# 高知港港湾計画 ～軽易な変更～ について

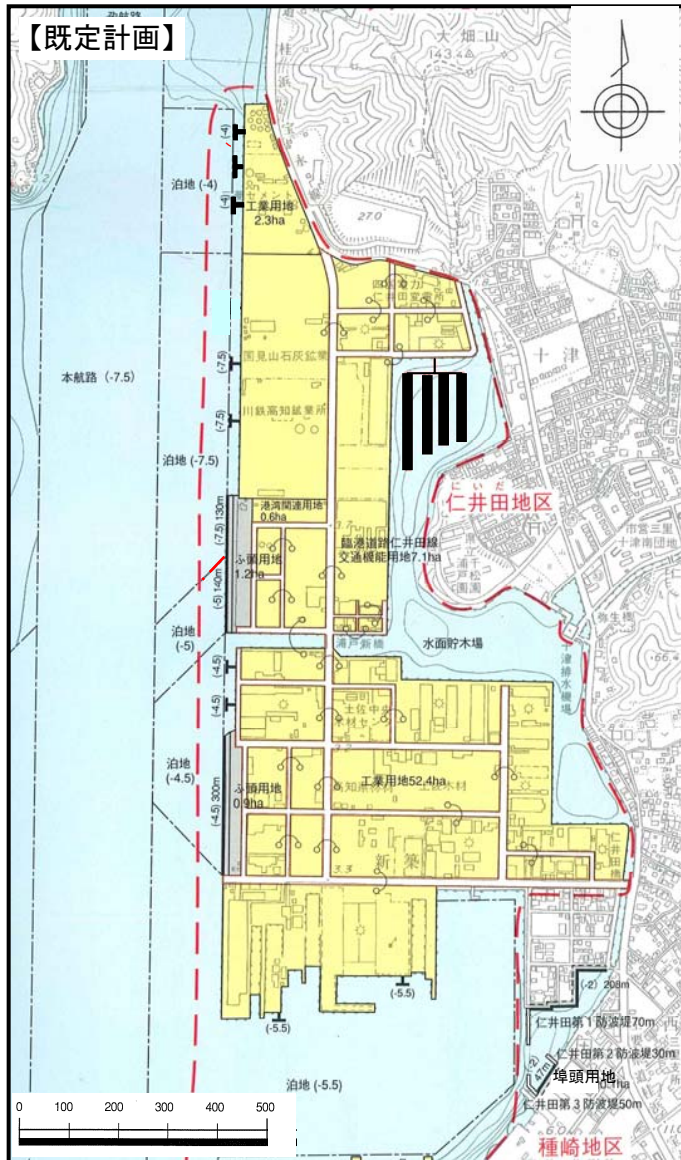
変更理由： 立地するセメント関連企業の取扱貨物の輸送形態の効率化に対応するため、仁井田地区において、専用埠頭計画及び水域施設計画を変更する。  
 小型船だまりの利用の安全を確保するため、仁井田地区において、小型船だまり計画を変更する。

既定計画	変更計画
<b>専用埠頭計画</b>		
ドルフィン	水深4.0m 3ハース	水深4.0m 2ハース 水深5.5m 1ハース
<b>水域施設計画</b>		
泊地	水深5.0m 2ha	水深5.5m 4ha
	水深4.5m 6ha	水深5.0m 1ha
	水深4.0m 4ha	水深4.5m 2ha
航路・泊地		水深5.0m 1ha
		水深4.5m 4ha
<b>小型船だまり計画</b>		
小型さん橋	4基	4基
泊地		水深1.0m 3ha
航路		水深1.0m 幅員15m
